INFORME N° 00031-2025-SENACE-PE/DEAR-UFH

El presente informe tiene por objeto evaluar si las observaciones formuladas a la solicitud de aprobación del “*Informe Técnico Sustentatorio para la Estabilización de la Plataforma Sagari BX-Lote 57*”, han sido debidamente subsanadas por el Titular, a fin de que la DEAR Senace se pronuncie sobre si el ITS ha cumplido con los requisitos requeridos en el marco normativo respecto de la no significancia de los impactos que generaría las modificaciones o mejoras propuestas.

Matriz de Evaluación de la Subsanación de observaciones al “Informe Técnico Sustentatorio para la Estabilización de la Plataforma Sagari Bx - Lote 57”, presentado por Repsol Exploración Perú, Sucursal del Perú.

Figura N° 01. Diseño de pantalla de pilotes

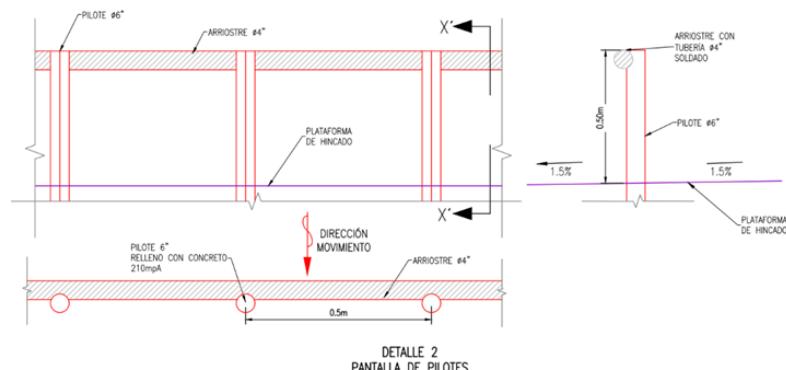
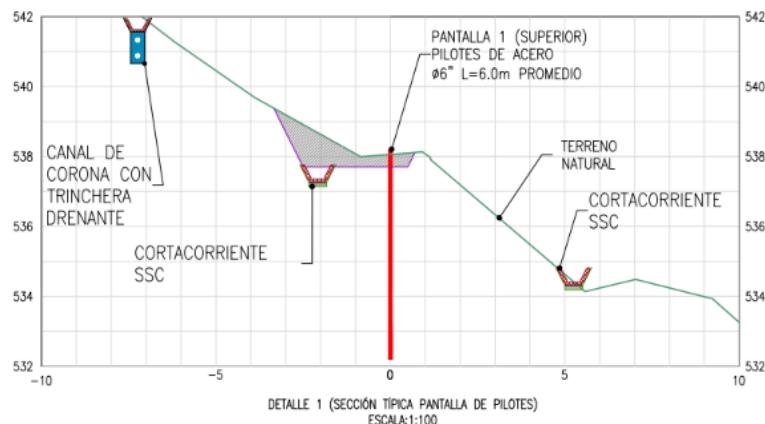
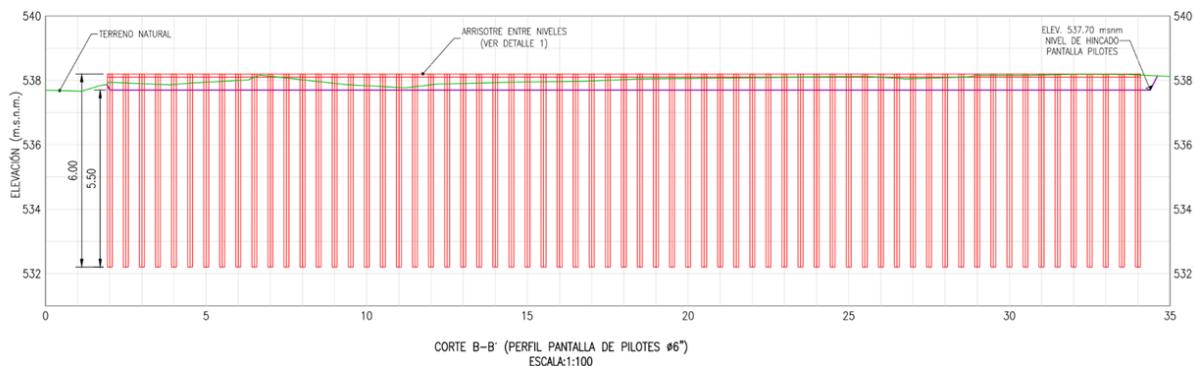
La instalación del pilote será por vibro hincado con el equipo Novax SG45, el cual es un accesorio que se va a instalar a la excavadora sobre oruga para realizar el hincado de pilote. Así mismo la profundidad a realizar del pilote es de 5 m, sin embargo, este puede llegar hasta un 50% más de hincado hasta alcanzar el rechazo del pilote con una profundidad aproximada de 7.5 m, la unión entre pilotes se realizará mediante soldadura.

Se requiere reconformar el talud de construcción, realizando el relleno del material cortado para la conformación de la pantalla, dejando siempre un acceso de mínimo 2m para el ingreso de la maquinaria de drenaje subsuperficial. Ver el Plano General de Obras, Perfil y Sección Típica de la Pantalla de Pilotes en el Anexo 3-1 (Plano L57-FEC-120-C-PL-0004- Rev. A), el cual se observa en la siguiente figura.

Figura N° 02. Diseño de drenaje superficial

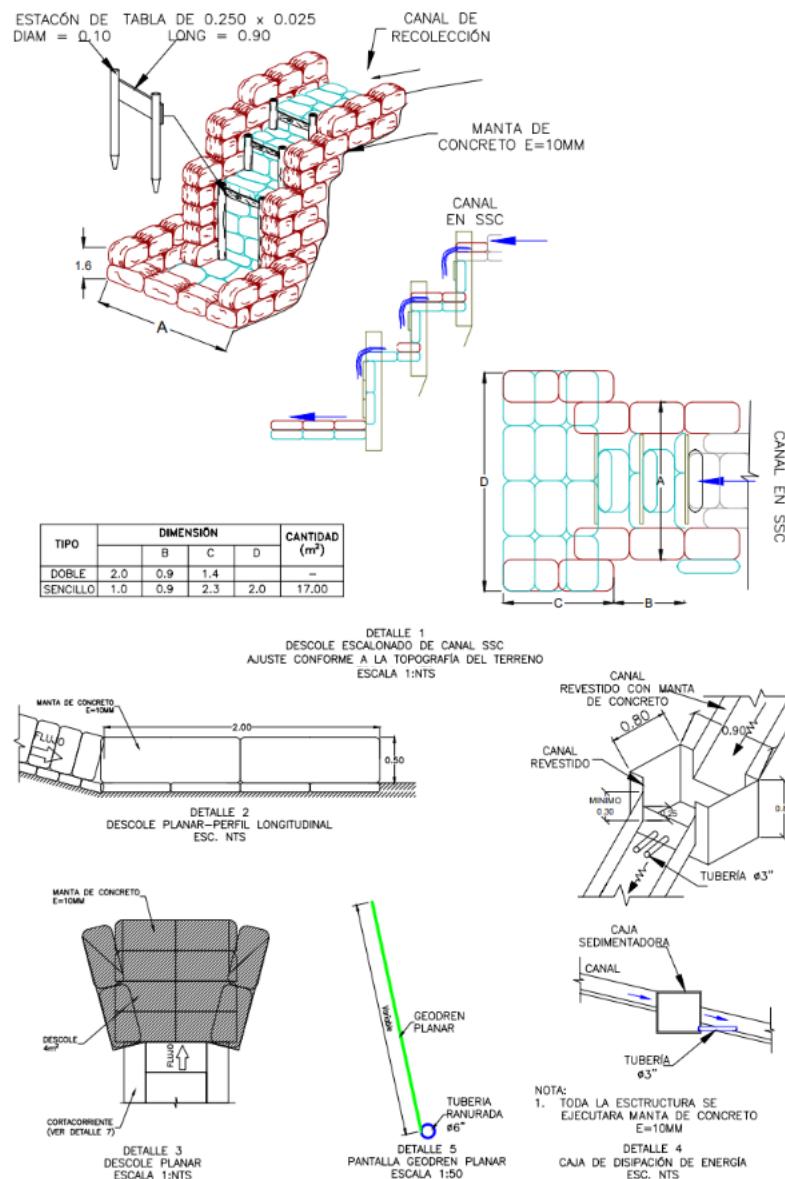
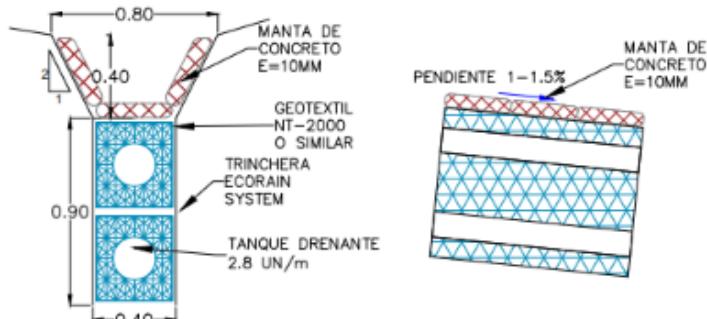
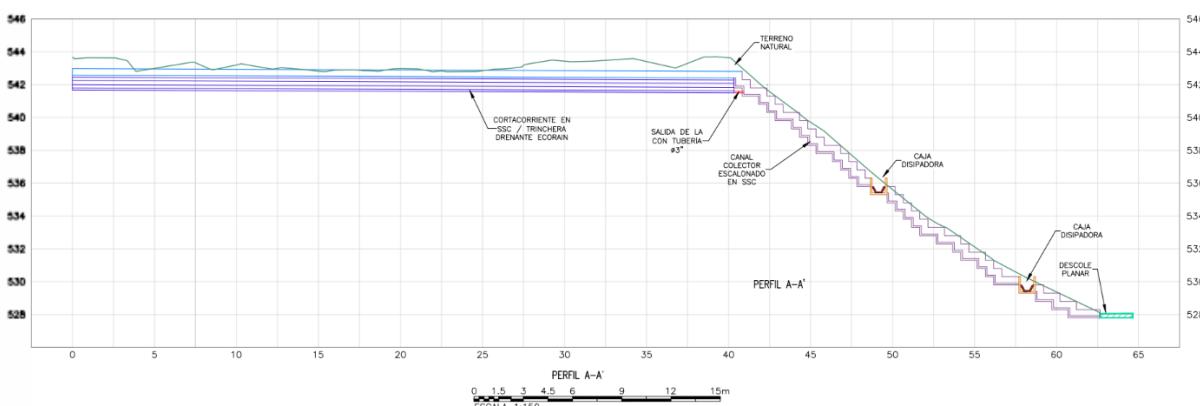
De igual forma, se proyecta la construcción de estructuras para el manejo de las aguas de lluvia con drenajes superficiales, estos se dividen en: cortacorrientes, cajas disipadoras y descoleos. Estas aguas de escorrentía captadas serán entregadas de manera controlada sobre el terreno natural sin generar afectación.

Los detalles de estas obras de estabilización proyectadas se muestran en el Anexo 3-3 el Plano de Obras Control de Escorrentías (PlanoL57-FEC-120-C-PL-0004-REv. A), como se observa en la siguiente figura.

Figura N° 03. Diseño de drenaje subsuperficial

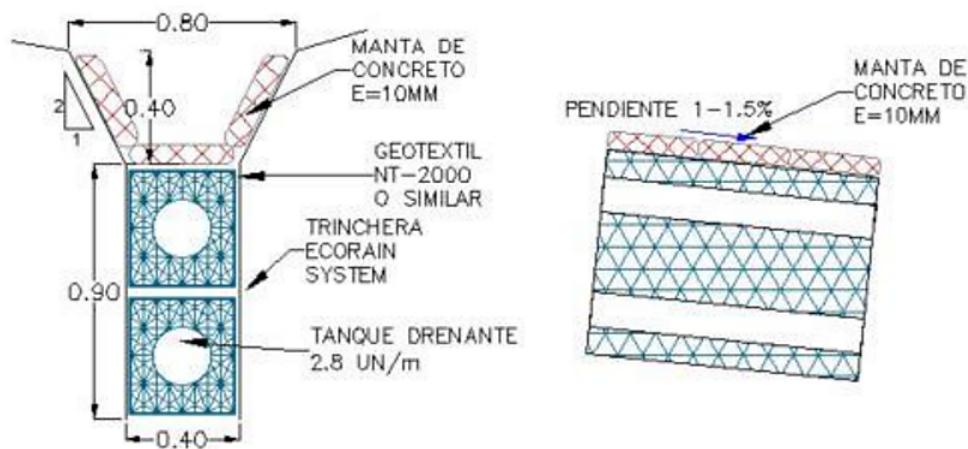
A nivel subsuperficial se contará con un sistema de estructuras modulares de Ecorain las cuales mejoran el área hidráulica que interceptará los flujos a profundidad. Para controlar la saturación de la corona del talud, se construirá también de forma manual, la trinchera drenante con la instalación de un filtro con módulos Ecorain con el fin de controlar los flujos de agua subsuperficiales. Se garantizará una pendiente mínima de 3% para el drenaje, teniendo en cuenta las condiciones topográficas del terreno. Se plantea una configuración de un tanque drenante de sección por dos tanques drenantes de altura para conformar los filtros (2.8Und/m), para ello, se utilizará geotextil NT 2000 o similar para controlar el ingreso de finos a los filtros.

Imagen 2: Diagrama de pilotes proyectados

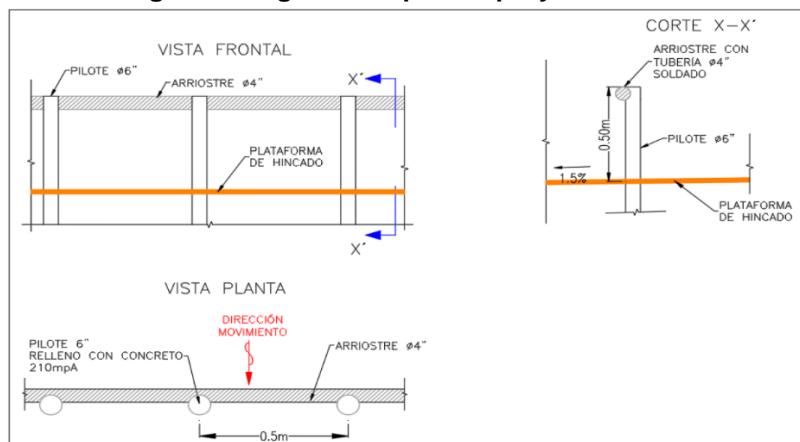
La separación requerida entre ejes de pilotes será de 0.50 m, para generar un efecto de arco entre los elementos, a fin de que trabajen en conjunto ante empujes generados por el terreno. El hincado de la pantalla tiene una profundidad media de 5.5 m (Figura 3-1), y 0.50 m sobresaliendo por encima del nivel de la plataforma de hincado.

ANEXO 2-2 , AREA DE INFLUENCIA DEL PROYECTO APROBADO

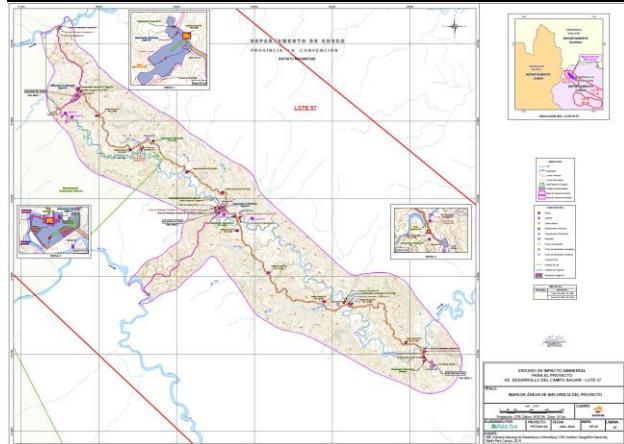
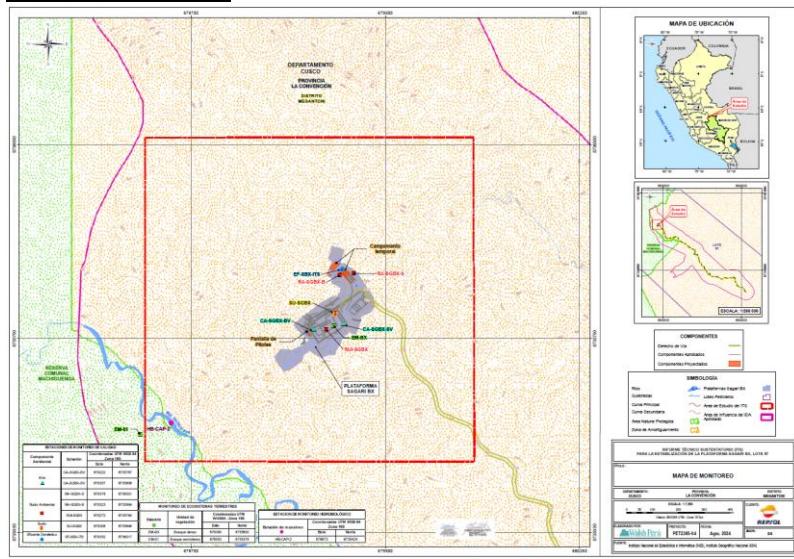
Sustento: el titular en su ANEXO 2-2, AREA DE INFLUENCIA DEL PROYECTO APROBADO adjunta mapas temáticos donde se puede observar las AID, All y componentes aprobados del estudio ambiental aprobado para el proyecto del Desarrollo del Campo Sagari - Lote 57, mediante Resolución Directoral N° 008-2016-MEM-DGAAE del 19 de enero del 2016, sobre el cual se propone el ITS, sin embargo, no se adjunta la información cartográfica, el mismo que resulta necesario para determinar la ubicación ITS respecto ámbito del EIA-aprobado. Así mismo, la única información cartográfica relacionada al ITS, no queda clara ya que no su denominación no guarda relación con los componentes descritos en el ITS
